RESOLUCIÓN No:42639

Por la cual se resuelve un recurso de reposición
CERTIFICADO

Rad. PCT/14-065684

Con respecto a D1:

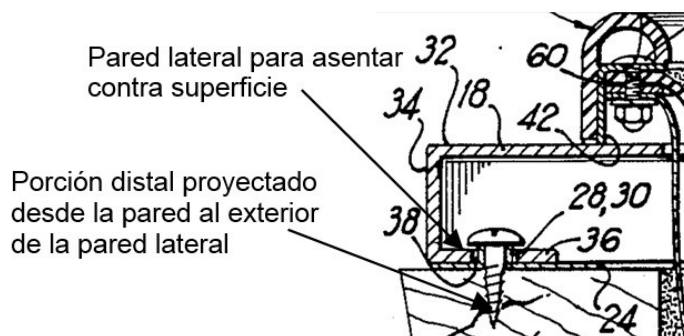
- Los agujeros de sujeción fueron anticipados por D1 al revelar una abertura (38) a través de una pared lateral de la carcasa (34, 50) del alojamiento (64) (Fig. 4).
- El elemento sujetador (26) sí posee una porción distal que se proyecta desde el interior de la pared lateral al exterior de la pared lateral para asentar contra una superficie superior de la encimera (Fig. 5).

- Cuando se atornillan los elementos de sujeción (26) en los agujeros (30), como se puede ver en la figura anterior, se asientan en la superficie de la pared lateral.
- El mismo sujetador (26) es un elemento móvil al poderlo atornillar y desatornillar por un usuario, para enganchar o desenganchar el miembro saliente (28, 30) (Fig. 5)
- Los sujetadores (26), como ya se ha mencionado, son tornillos que de por sí son móviles al poderlos el usuario, atornillar y desatornillar con el fin propuesto que es enganchar o desenganchar el miembro saliente (28, 30) (Fig. 5).

Con respecto a D2:

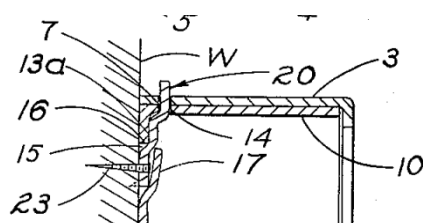
- El dispensador divulgado en D2 emplea tornillos (23), los cuales de por sí, son móviles al poderse atornillar y desatornillar cumpliendo la misma función de enganchar o desenganchar el miembro saliente (20) con lo que se puede fijar o retirar de la pared el dispensador (13) (Fig. 3).
